O obstáculo anterior era a entrada mantida no lugar

Planta oficial ampliada | Marcas sobre a geometria original; sem escala de execução

Sua proposta de recuo merece avançar no estudo

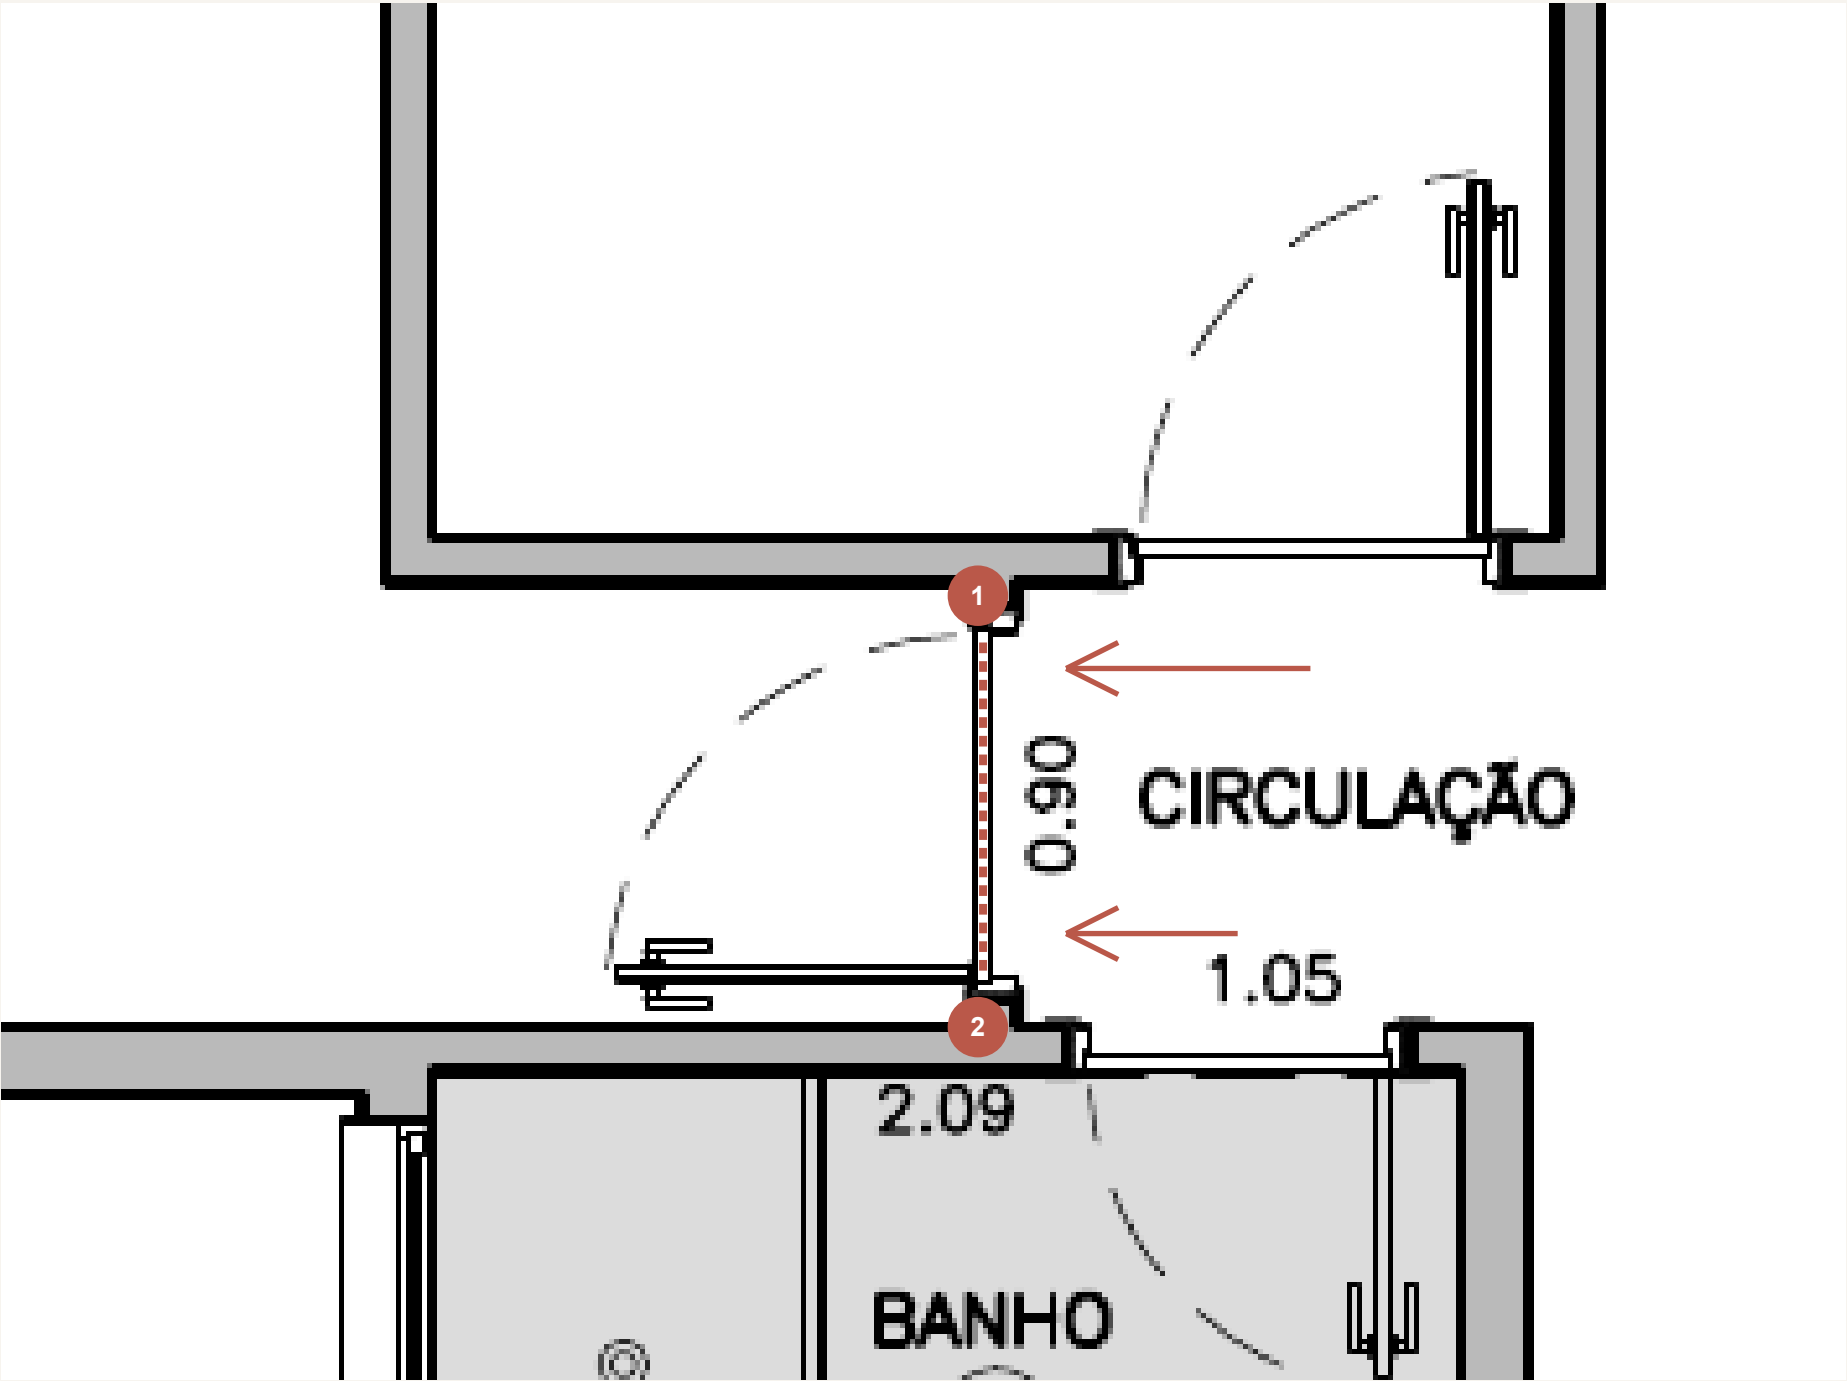
1 e 2 / extremidades do vão antigo
São os encontros que precisam ser conferidos para a folha passar rumo ao dormitório. A planta não permite separar com segurança batente removível, acabamento e eventual ressalto de alvenaria.

O que o R00 considerava
A entrada do quarto permanecia nesta posição. O percurso das portas externas terminava nesse encontro. A conclusão não contemplava recuar a entrada como Elias agora propôs.

Correção de interpretação
Não tratar toda essa região como parede estrutural a demolir. Pode haver batente removível, mas isso exige conferência. A legenda da planta identifica alvenaria estrutural; remover batente não autoriza cortar os encontros de parede.

Hipótese: novo fechamento perto do guarda-roupa, mantendo o corredor prolongado até ele

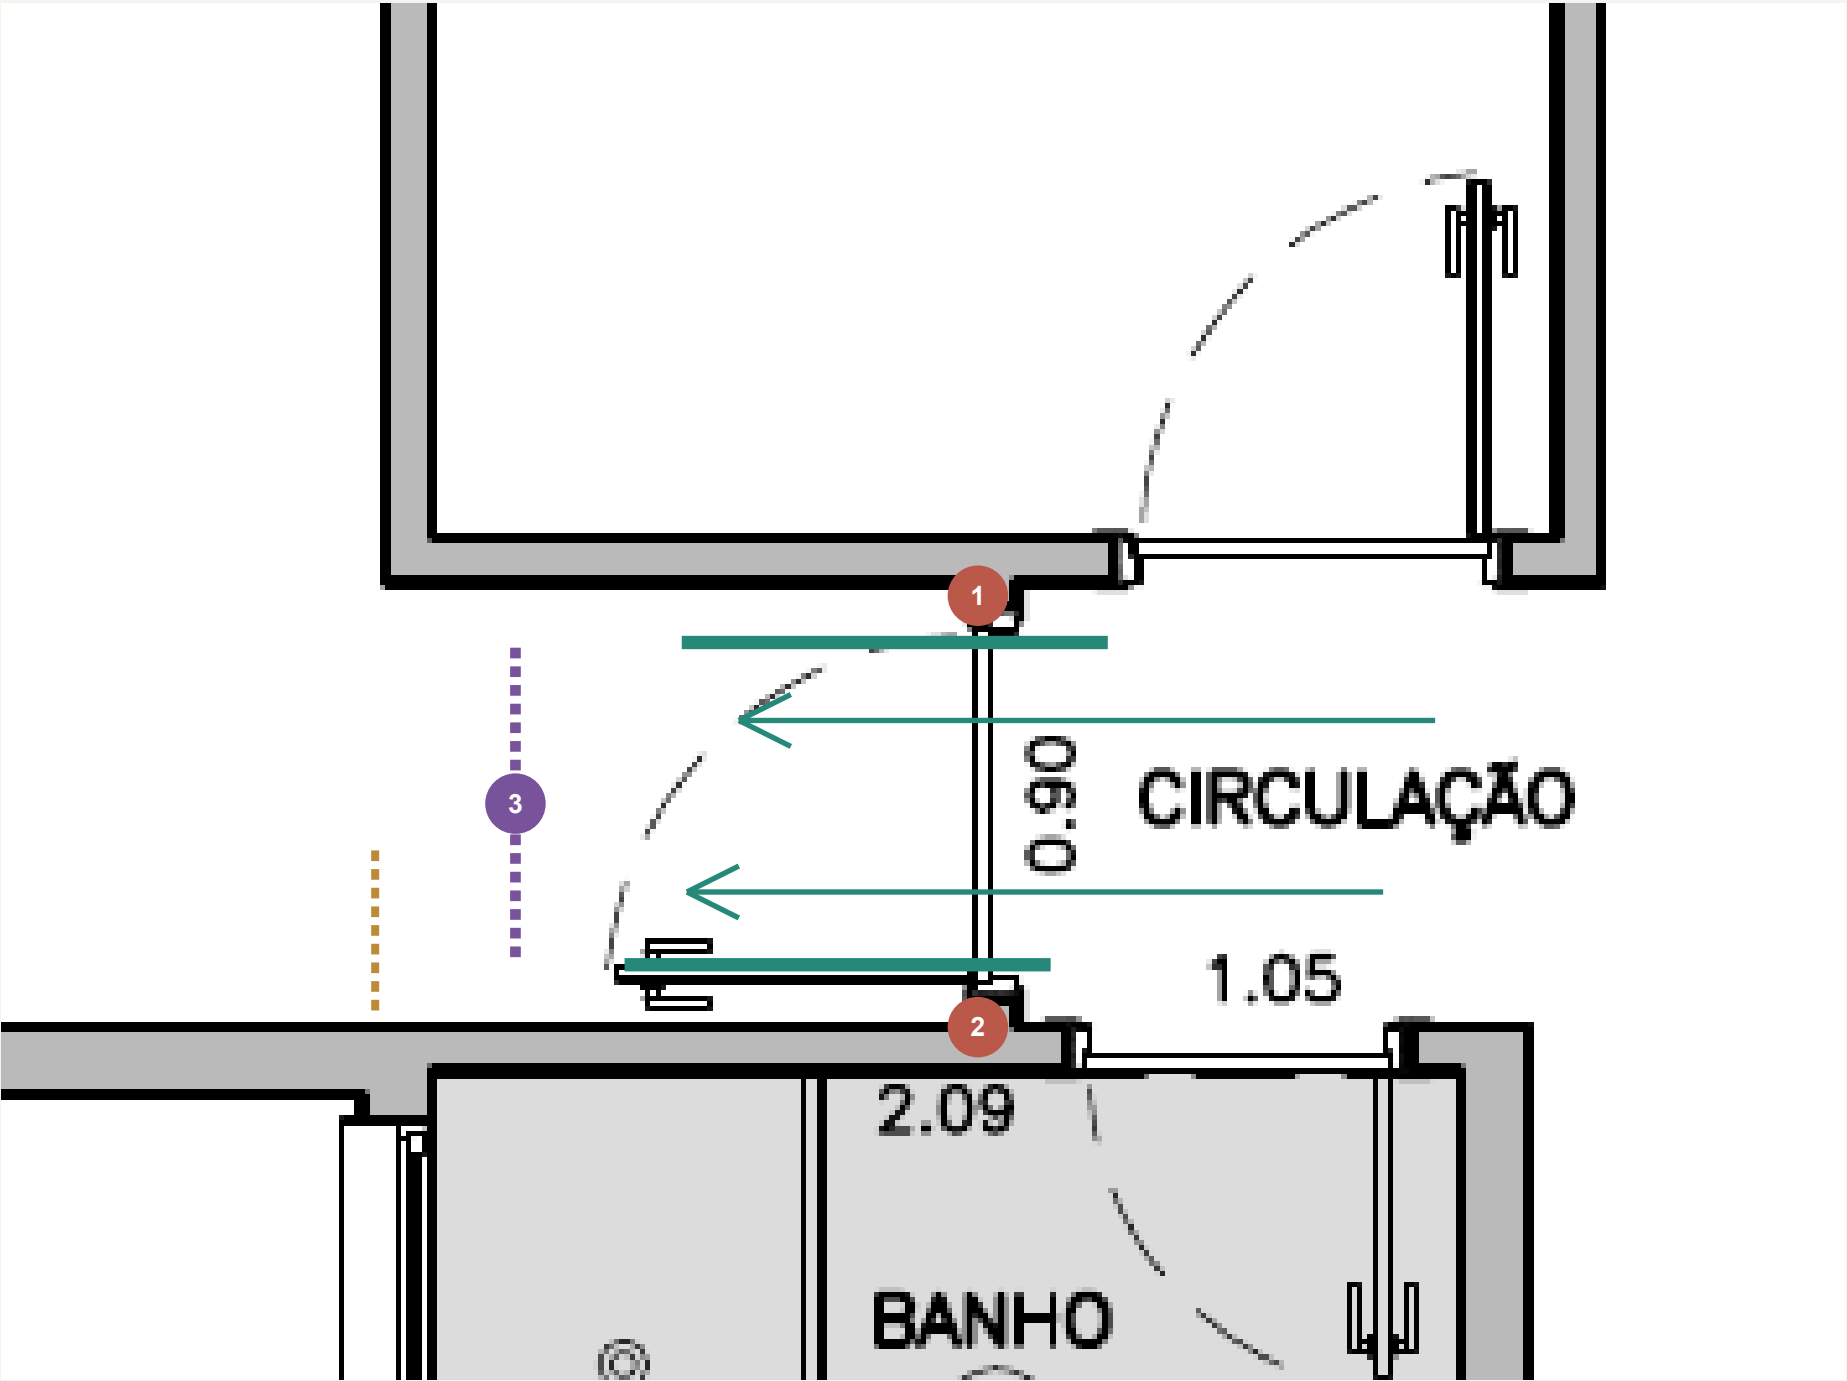
Verde / folhas abertas rumo ao quarto
Ao recuar o fechamento, existe comprimento gráfico para estudar as duas folhas recolhidas nas faces opostas do corredor prolongado. Elas não precisam ocupar o mesmo plano.

3 / nova entrada do dormitório
Linha roxa: posição apenas indicativa, a ajustar ao guarda-roupa e à passagem. Marca o fechamento, não uma porta de correr já resolvida. Tipo e movimento da nova porta ainda precisam ser testados.

O que pode impedir o encaixe
Ressaltos 1/2, distância da folha à parede, puxadores, guias e novo batente. O limite do guarda-roupa (traço ocre) vem da referência visual, não de marcenaria medida.

Corredor
Exemplo: 90 cm documentais menos 6 cm de cada sistema = 78 cm entre folhas. Os 6 cm são hipótese, não produto escolhido nem largura aprovada.
